三原燃 第21-0283号
令和3年7月26日

三菱原子燃料株式会社の核燃料物質の加工の事業に係る
保安規定の変更認可申請書

加工施設保安規定の変更

新 旧 対 照 表

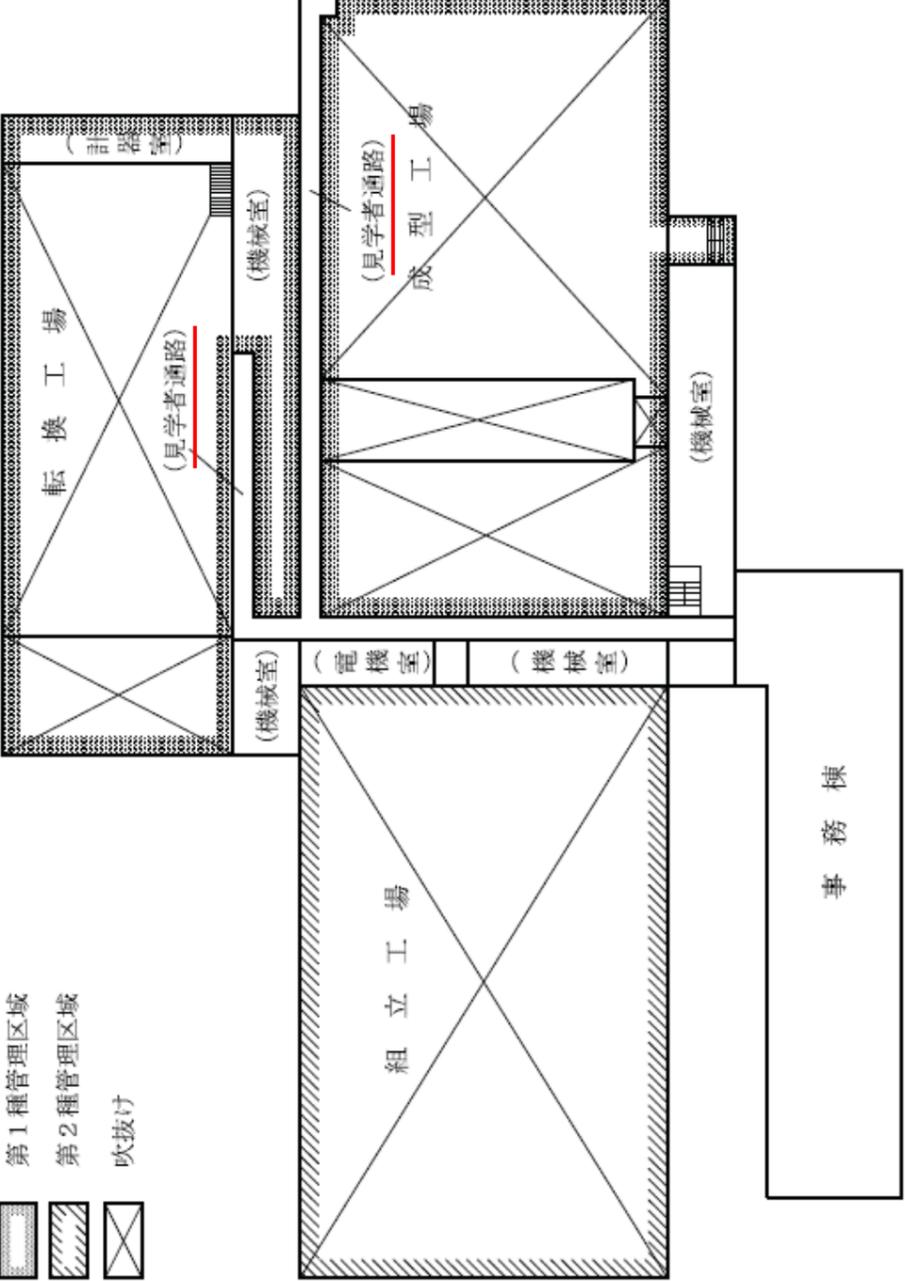
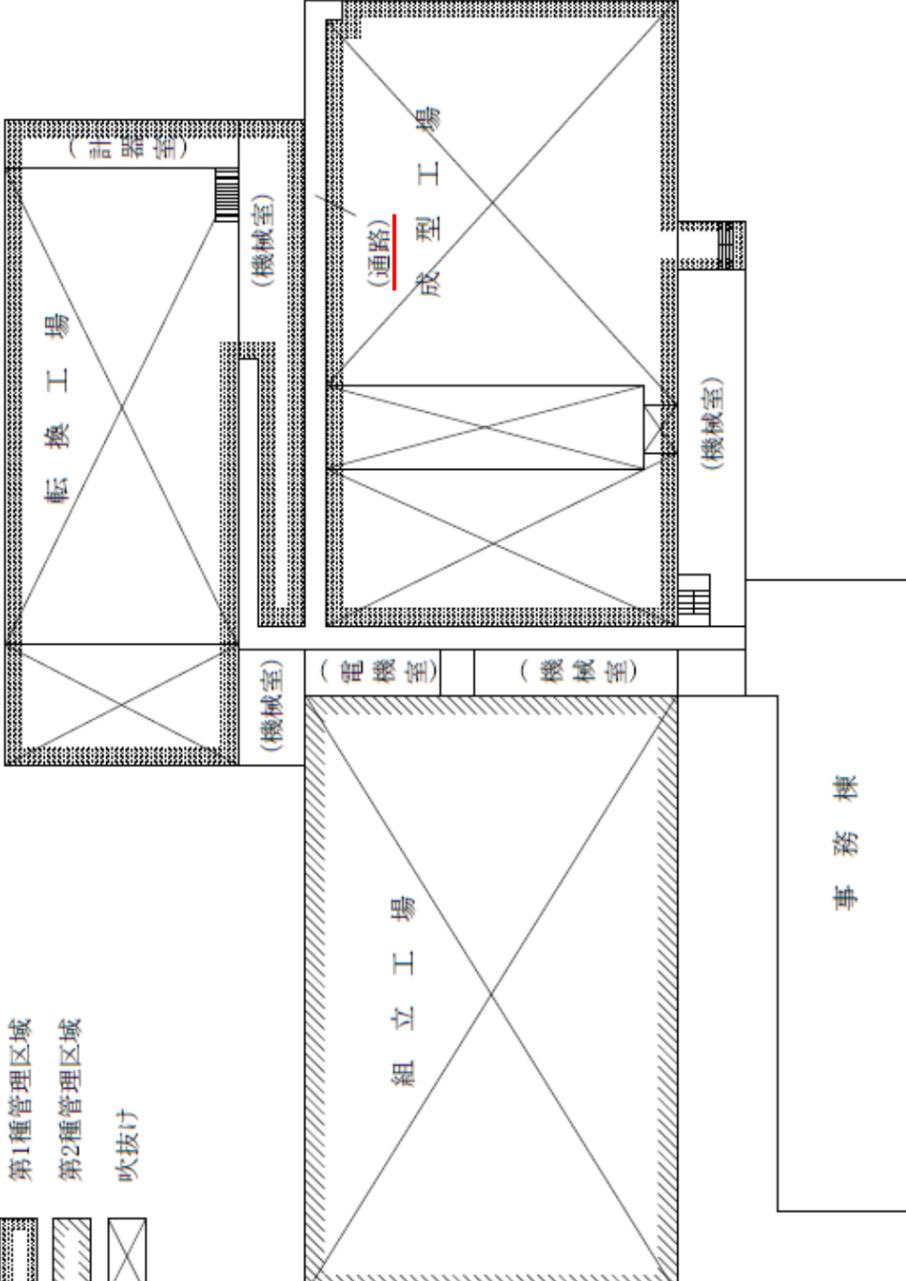
変更前 (令和3年3月16日付け認可)	変更後	変更理由
<div data-bbox="203 261 983 1305" style="border: 1px solid black; height: 654px; width: 348px;"></div>	<div data-bbox="1019 217 1834 1310" style="border: 1px solid black; height: 685px; width: 364px;"></div>	<p>(1) 事業許可、設工認内容の反映。</p> <ul style="list-style-type: none"> ・ 廃水処理所撤去 ・ 第1、第2廃棄物倉庫、汚染機材保管倉庫撤去 ・ 発電機室新設 ・ 第1廃棄物処理所に前室設置 ・ 放射線管理棟に前室設置 ・ 加工棟に前室追加 (従来から設置されているが、記載がなかったため)

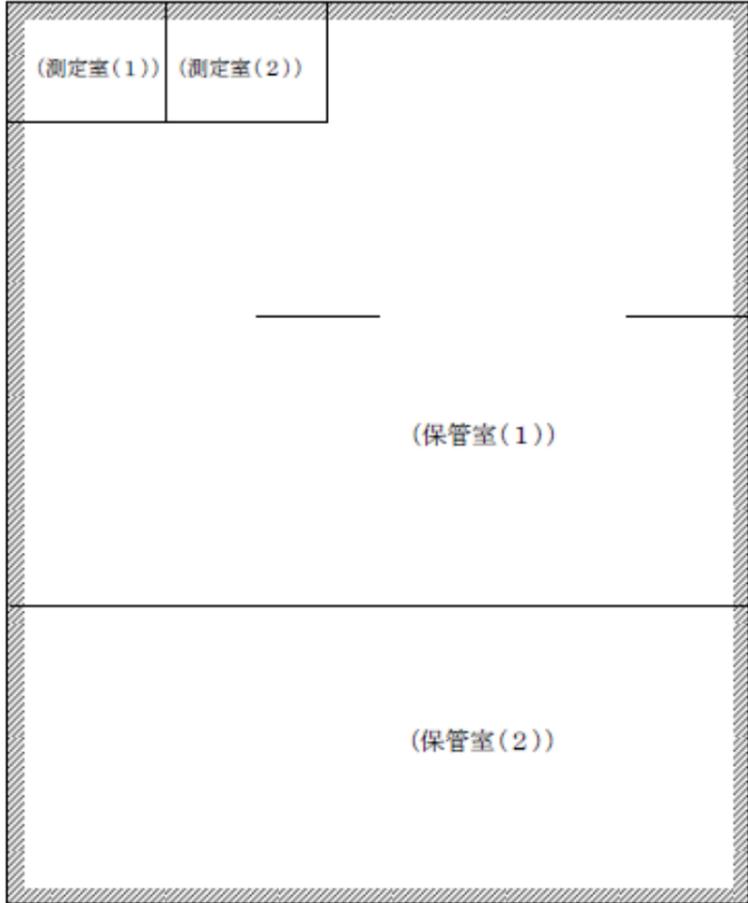
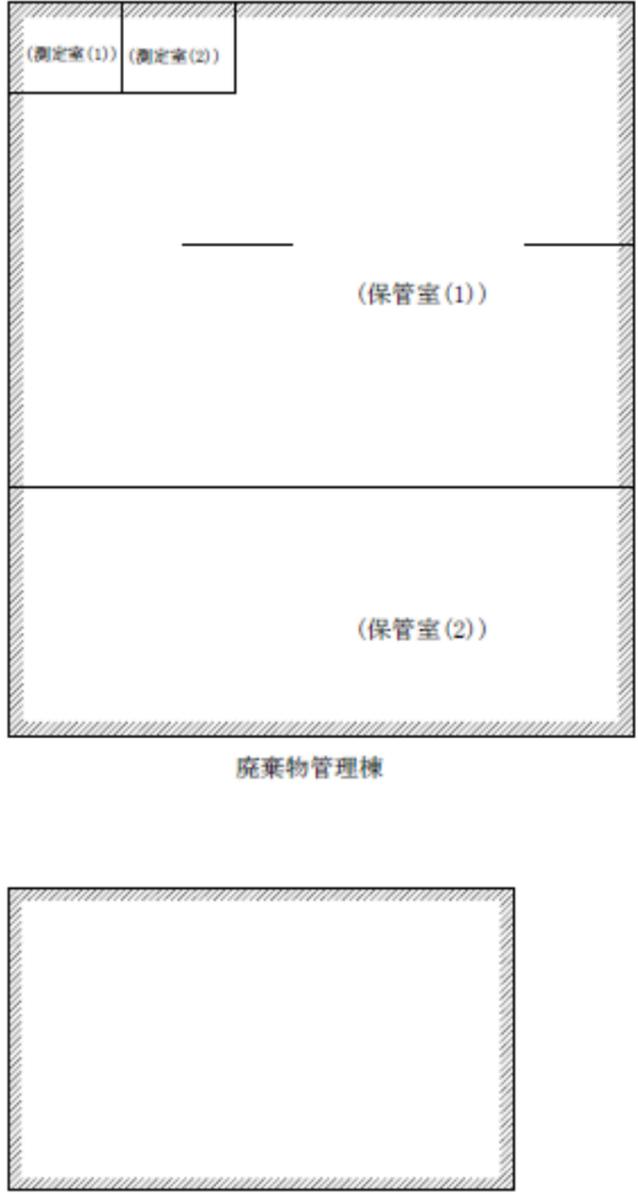
変 更 前 (令和3年3月16日付け認可)	変 更 後	変 更 理 由
<div data-bbox="311 520 1196 898" data-label="Diagram"> </div> <div data-bbox="638 1123 964 1249" data-label="Text"> <p>凡 例  第1種管理区域</p> </div> <div data-bbox="430 1417 1083 1459" data-label="Caption"> <p>第2図(5) 管理区域の区分図(廃水処理所)</p> </div>	<p style="color: red; text-align: center;">削除</p>	<p>(1) 事業許可、設工認内容の反映。</p> <p>・ 廃水処理所撤去に伴い削除 (以降、図番号繰り上げ)</p>

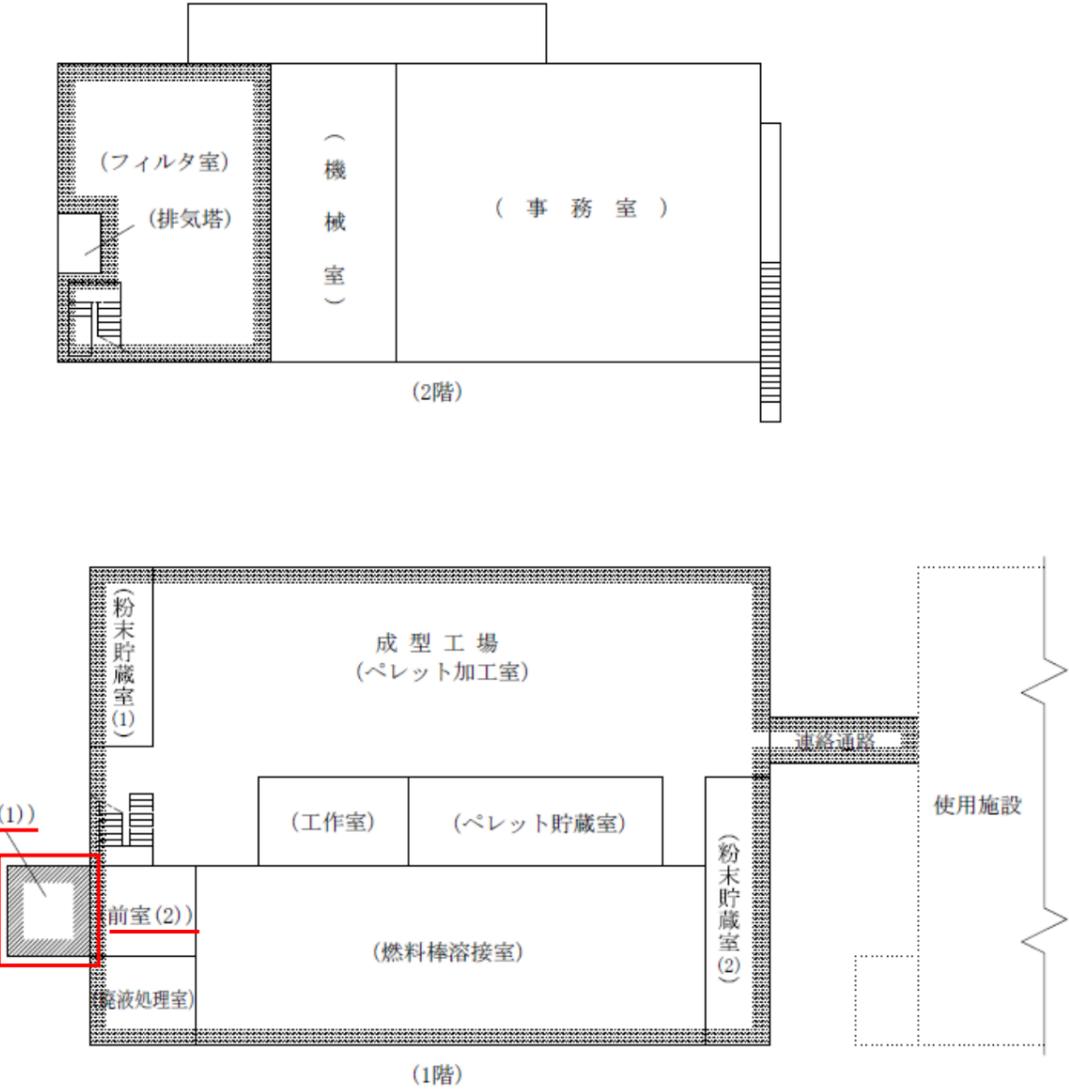
変更前 (令和3年3月16日付け認可)	変更後	変更理由
<p>変更前 (令和3年3月16日付け認可)</p>  <p>(シリンダ洗浄棟) (第2廃棄物処理所) (第1廃棄物処理所)</p> <p>2階部屋配置図</p> <p>(シリンダ洗浄棟) (第2廃棄物処理所) (第1廃棄物処理所)</p> <p>1階部屋配置図</p> <p>(シリンダ洗浄棟)</p> <p>地階配置図</p> <p>凡例</p> <p>第1種管理区域</p> <p>吹抜け</p> <p>第2図(6) 管理区域の区分図 (シリンダ洗浄棟、第1及び第2廃棄物処理所)</p>	<p>変更後</p>  <p>(シリンダ洗浄棟) (第2廃棄物処理所) (第1廃棄物処理所)</p> <p>2階部屋配置図</p> <p>(シリンダ洗浄棟) (第2廃棄物処理所) (第1廃棄物処理所)</p> <p>1階部屋配置図</p> <p>(シリンダ洗浄棟)</p> <p>地階配置図</p> <p>凡例</p> <p>第1種管理区域</p> <p>第2種管理区域</p> <p>吹抜け</p> <p>第2図(5) 管理区域の区分図(シリンダ洗浄棟,第1及び第2廃棄物処理所)</p>	<p>変更理由</p> <p>(1) 事業許可、設工認内容の反映。</p> <ul style="list-style-type: none"> ・第1廃棄物処理所に前室設置 (第2種管理区域) ・シリンダ洗浄棟前室を第2種管理区域化 ・凡例を適正化。 ・部屋名称の適正化。

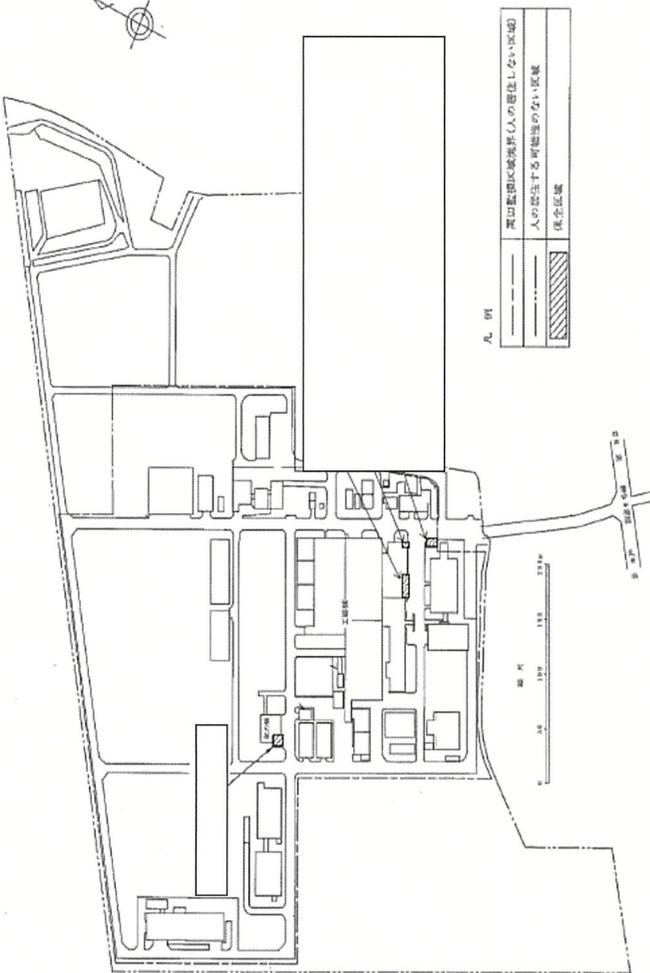
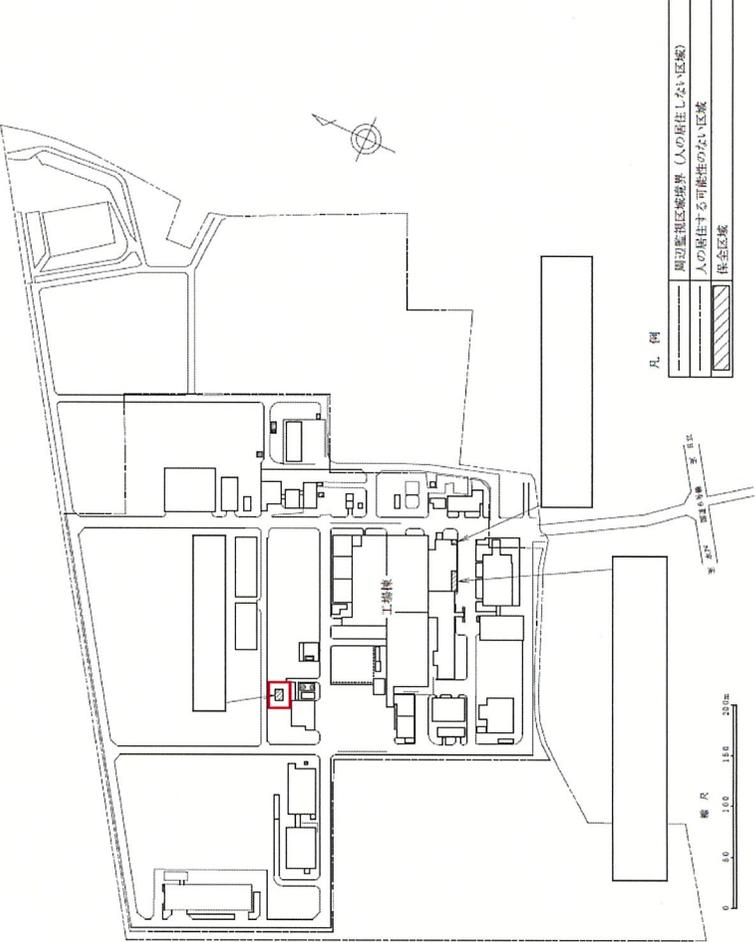
変更前 (令和3年3月16日付け認可)	変更後	変更理由
<div style="text-align: center;">  <p>原料貯蔵所</p> </div> <div style="text-align: center;">  <p>第3核燃料倉庫</p> </div> <div style="text-align: center;"> <p>凡例</p> <ul style="list-style-type: none">  第1種管理区域  第2種管理区域 </div> <p style="text-align: center;">第2図(7) 管理区域の区分図(原料貯蔵所、第3核燃料倉庫)</p>	<div style="text-align: center;">  <p>(原料貯蔵所)</p> </div> <div style="text-align: center;">  <p>第3核燃料倉庫</p> </div> <div style="text-align: center;"> <p>凡例</p> <ul style="list-style-type: none">  第1種管理区域  第2種管理区域  吹抜け </div> <p style="text-align: center;">第2図(6) 管理区域の区分図(原料貯蔵所、第3核燃料倉庫)</p>	<p>(1) 事業許可、設工認内容の反映。</p> <ul style="list-style-type: none"> ・ 第3核燃料倉庫1階前室を第2種管理区域化。 ・ 凡例の適正化。

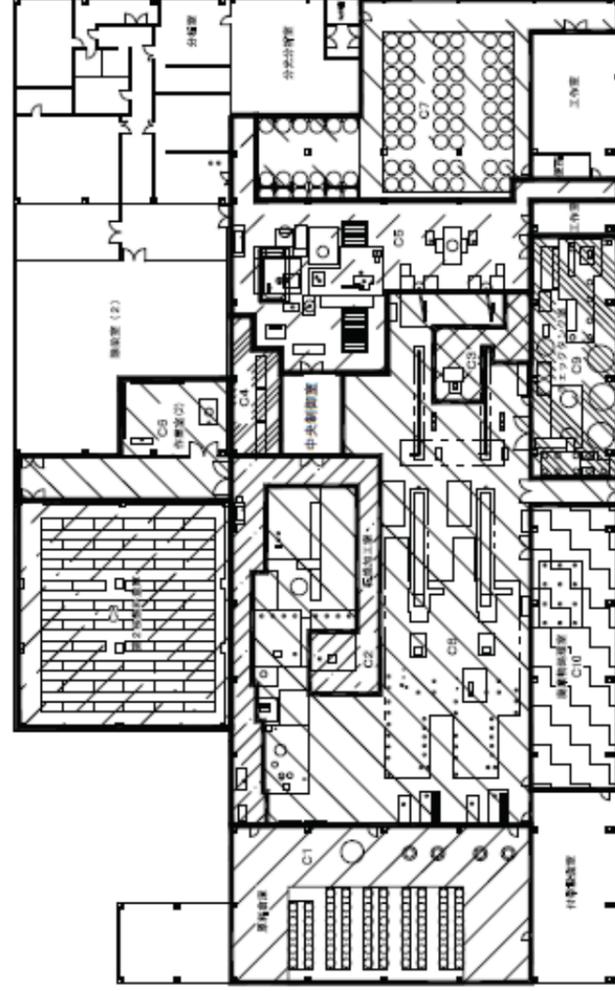
変更前 (令和3年3月16日付け認可)	変更後	変更理由
 <p>凡例</p> <ul style="list-style-type: none"> 周辺監視区域境界 (人の居住しない区域) 人の居住する可能性のない区域 保安区域 <p>第2図 (10) 保安区域</p>	 <p>凡例</p> <ul style="list-style-type: none"> 周辺監視区域境界 (人の居住しない区域) 人の居住する可能性のない区域 保安区域 <p>第2図 (9) 保安区域</p>	<p>(1) 事業許可、設工認内容の反映。</p> <ul style="list-style-type: none"> ・発電機室新設に伴い、保安区域を動力棟から発電機室に変更 ・自動火災報知設備を警備所から放射線管理棟 (安全管理室) へ移設に伴い、警備所を保安区域から除外

第3図(1) 転換工場,第2核燃料倉庫,除染室・分析室 台車及び電動リフト使用エリア図

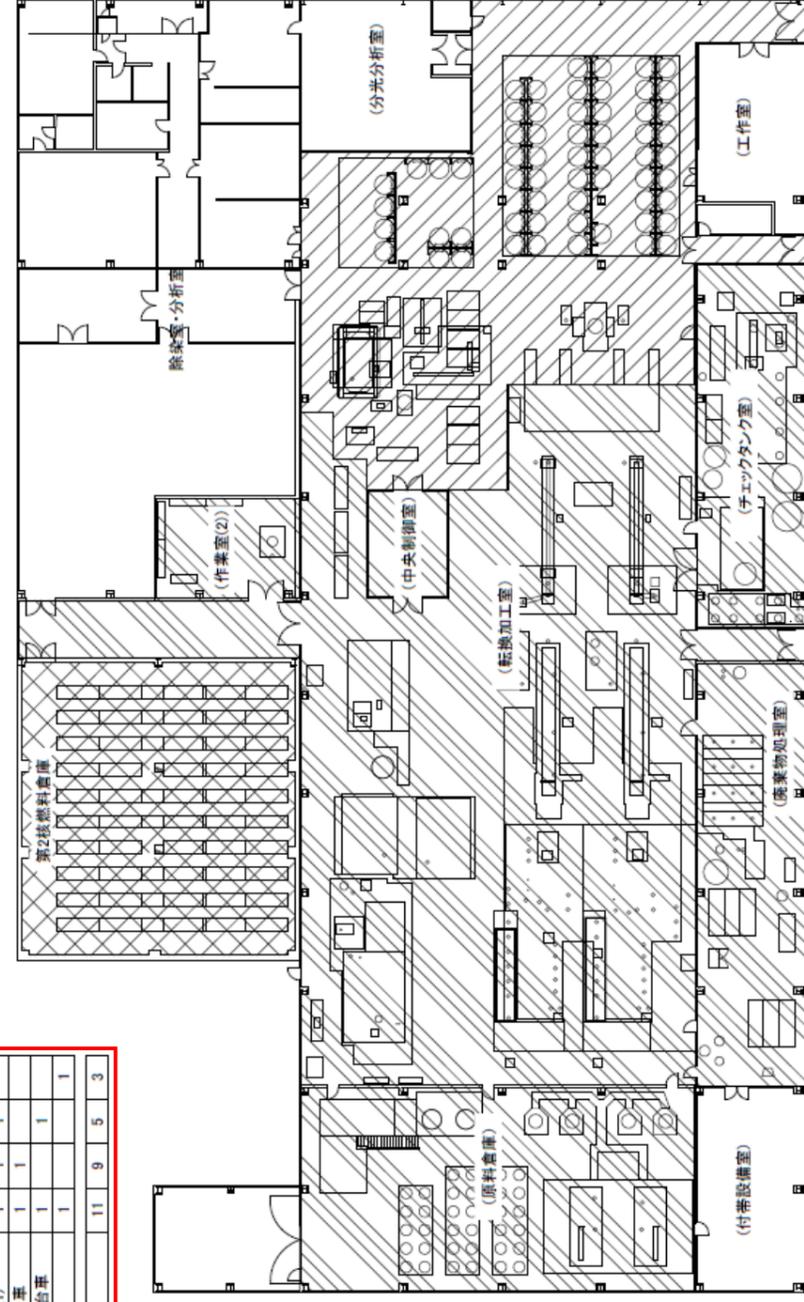
- (1) 事業許可、設工認内容の反映。
- ・台車及び電動リフト使用エリアの適正化
 - ・台車名称の適正化
 - ・図タイトルの適正化

第3図(2) 成型工場 台車使用エリア図

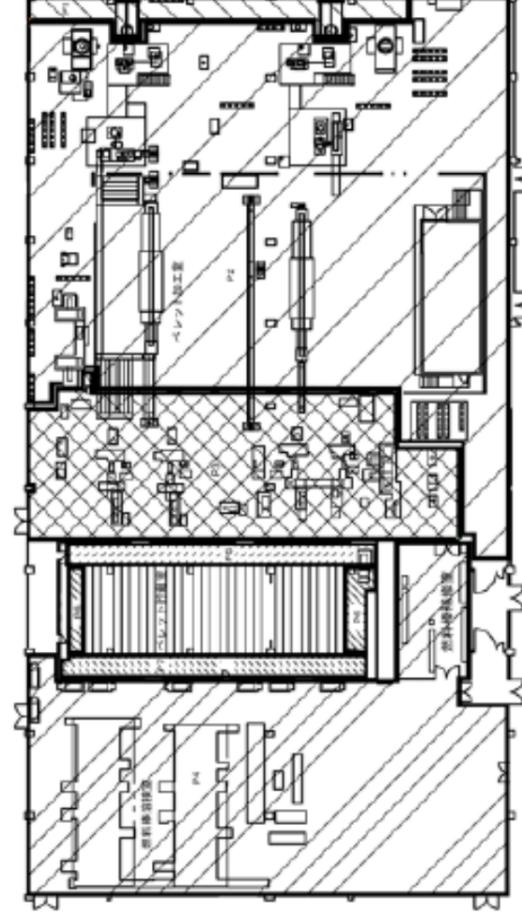
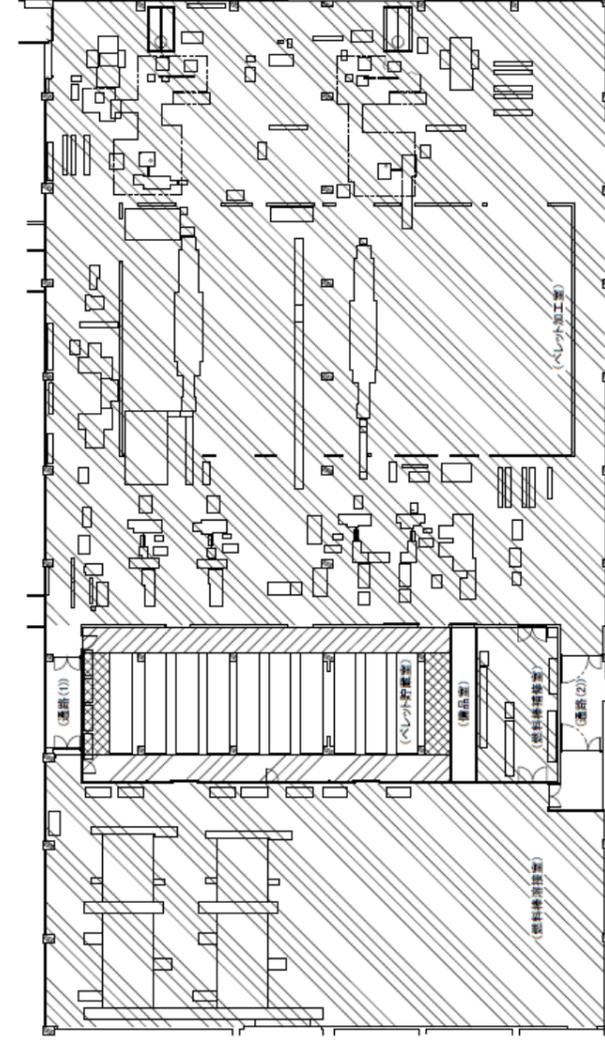
- (1) 事業許可、設工認内容の反映。
- ・台車使用エリアの適正化
 - ・台車名称の適正化

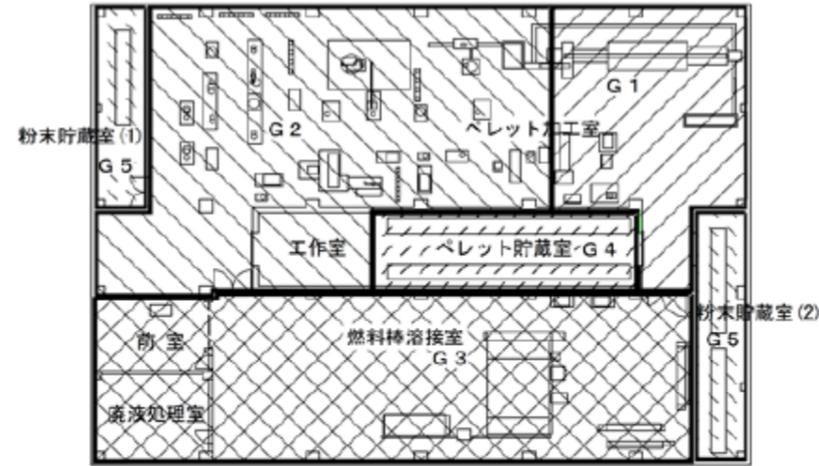
変更前 (令和3年3月16日付け認可)	変更後	変更理由																								
<div data-bbox="489 346 1032 508" data-label="Table"> <table border="1"> <thead> <tr> <th>台車の名称</th> <th>台数</th> </tr> </thead> <tbody> <tr> <td>ロッドチャンネル用台車(2)</td> <td>1台</td> </tr> <tr> <td>ロッドチャンネル用台車(3)</td> <td>1台</td> </tr> <tr> <td>燃料集合体組立装置(マガジン架台部)</td> <td>1台</td> </tr> <tr> <td>運搬台車</td> <td>2台</td> </tr> <tr> <td>合計</td> <td>5台</td> </tr> </tbody> </table> </div> <div data-bbox="347 604 1124 989" data-label="Diagram"> </div> <div data-bbox="347 1129 1175 1537" data-label="Diagram"> </div> <div data-bbox="504 1570 905 1602" data-label="Caption"> <p>第3図(3) 組立工場 台車使用エリア図</p> </div>	台車の名称	台数	ロッドチャンネル用台車(2)	1台	ロッドチャンネル用台車(3)	1台	燃料集合体組立装置(マガジン架台部)	1台	運搬台車	2台	合計	5台	<div data-bbox="1587 808 1656 1075" data-label="Text"> <p>■:使用エリア 破線:台車等使用エリア境界</p> </div> <div data-bbox="1418 1180 1608 1501" data-label="Table"> <table border="1"> <thead> <tr> <th>機器名</th> <th>台数</th> </tr> </thead> <tbody> <tr> <td>ロッドチャンネル用台車(2)</td> <td>1</td> </tr> <tr> <td>ロッドチャンネル用台車(3)</td> <td>1</td> </tr> <tr> <td>運搬台車</td> <td>2</td> </tr> <tr> <td>マガジン架台部</td> <td>1</td> </tr> <tr> <td>合計</td> <td>5</td> </tr> </tbody> </table> </div> <div data-bbox="1697 520 2211 1684" data-label="Diagram"> </div> <div data-bbox="2012 283 2338 493" data-label="Diagram"> </div> <div data-bbox="2077 1491 2315 1858" data-label="Diagram"> </div> <div data-bbox="2398 808 2442 1297" data-label="Caption"> <p>第3図(3) 組立工場 台車使用エリア図</p> </div>	機器名	台数	ロッドチャンネル用台車(2)	1	ロッドチャンネル用台車(3)	1	運搬台車	2	マガジン架台部	1	合計	5	<p>(1) 事業許可、設工認内容の反映。</p> <ul style="list-style-type: none"> ・台車使用エリアの適正化 ・台車名称の適正化
